玄海原子力発電所 4 号炉における
高燃焼度燃料の使用に伴う設置変更許可申請について
(3 号及び 4 号発電用原子炉施設の変更)
(コメント回答)

2 0 2 3 年 7 月 2 0 日
九 州 電 力 株 式 会 社

1. 審査会合における指摘事項

○適用条文の選定・類型化フロー

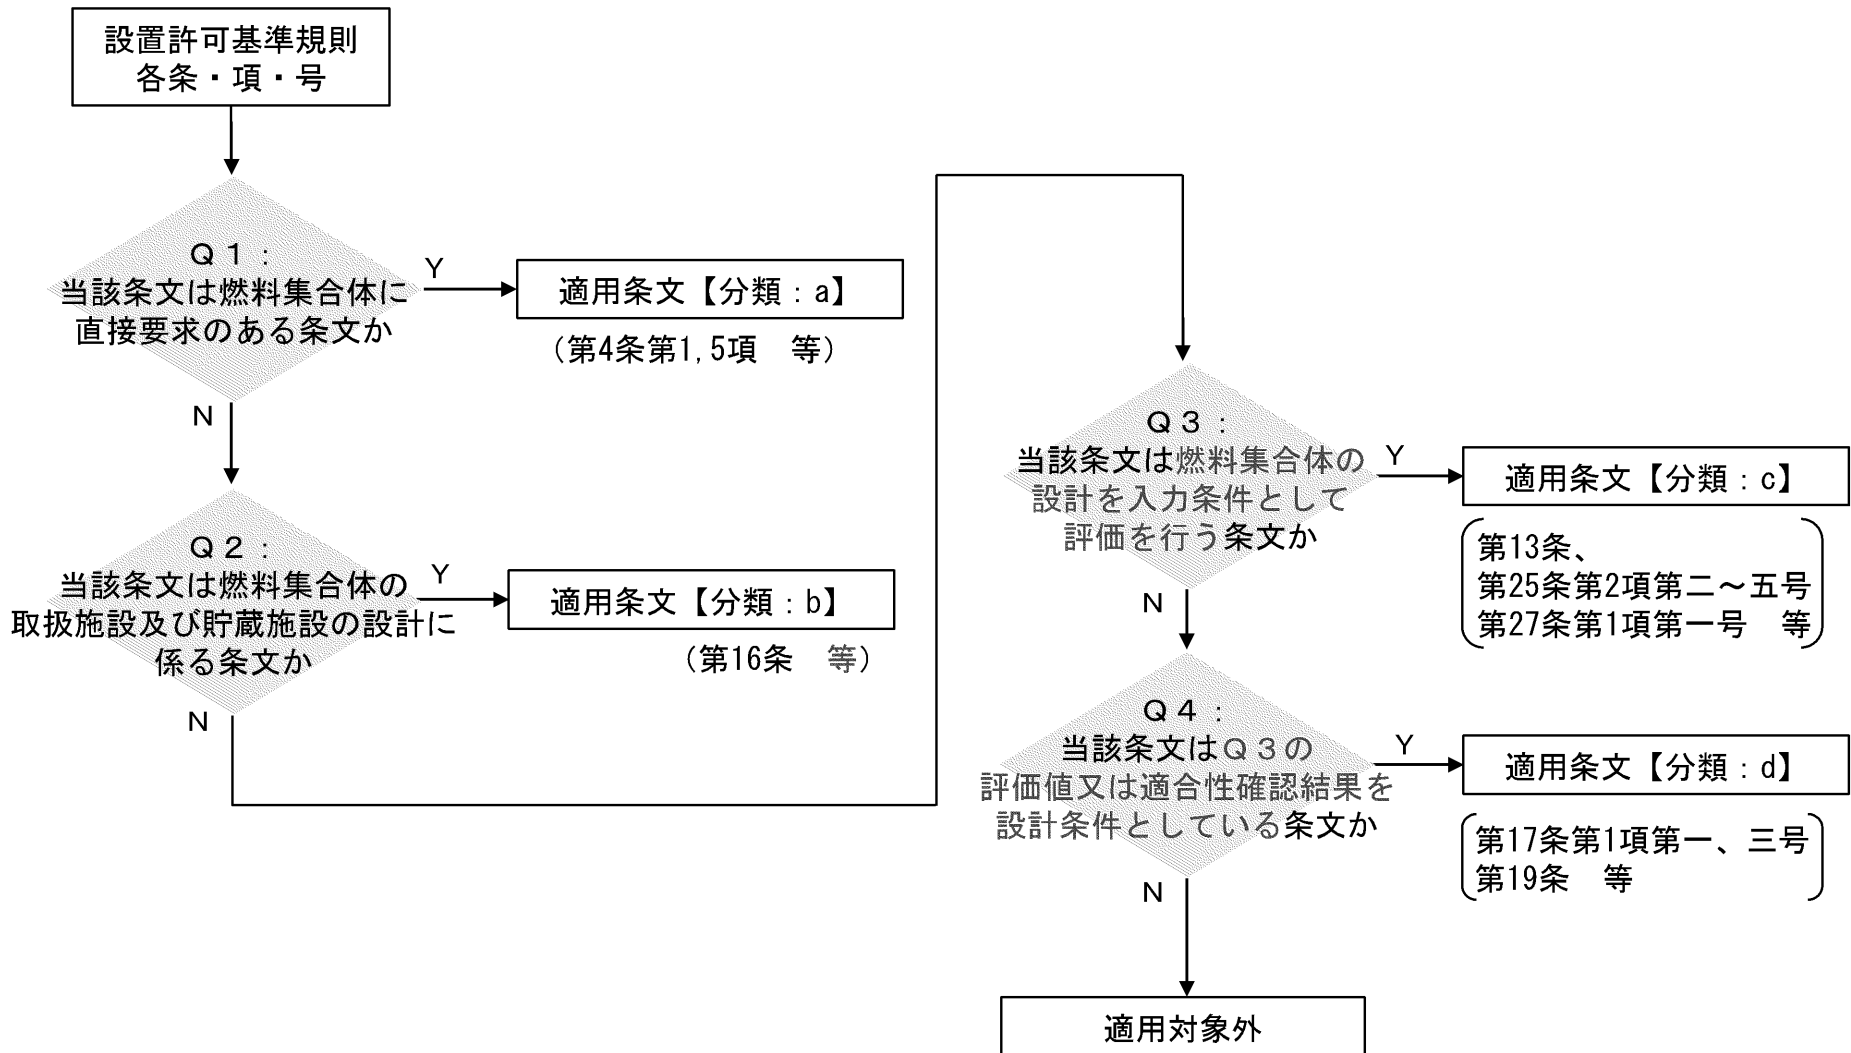
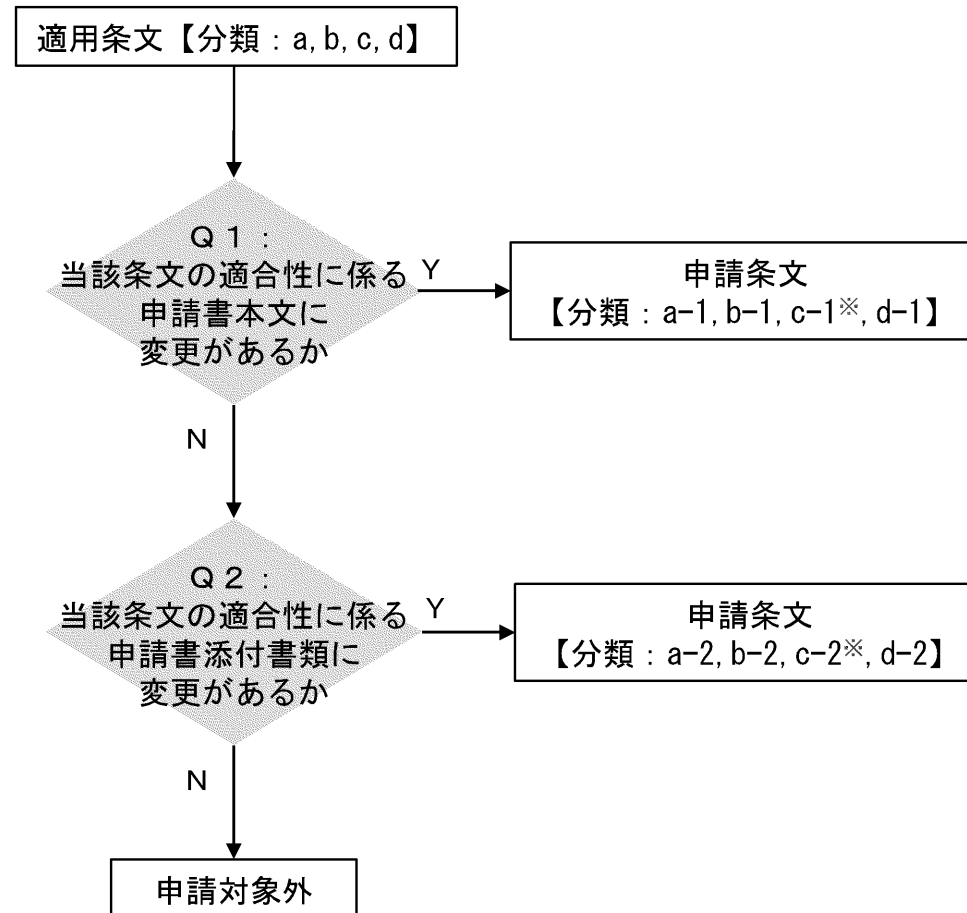
| No. | 年月日 | 指摘事項の内容 | 回答 |
|-----|----------------|---|----------------------|
| 3 | 2023年 4月18日 | 適用条文の選定・類型化フローについて、客観的な選定となるよう判定基準を検討すること。 | P5 |

設置許可基準規則の各条文の各号、各項に対して、適用及び申請条文の選定・類型化を以下のフローに基づき行う。

➤設置許可基準規則の各条・項・号を以下のフローに基づき適用条文に選定・分類する。

➤選定・分類した適用条文を以下のフローに基づき申請条文に選定・分類する。

※：高燃焼度燃料の設計を入力条件として評価を行う際、合わせて新指針や新知見等を反映。（3次元核設計手法の採用、気象資料の更新等）なお、気象資料は発電所で共通であるため、3号炉の気象資料も更新し、関連する評価結果を記載。新指針や新知見等の具体的な項目は、「玄海原子力発電所4号炉高燃焼度燃料の使用に伴う原子炉設置変更許可申請書の変更内容及び変更理由について」の「2.(3)高燃焼度燃料の使用に伴う評価に合わせて変更する項目」にて整理。
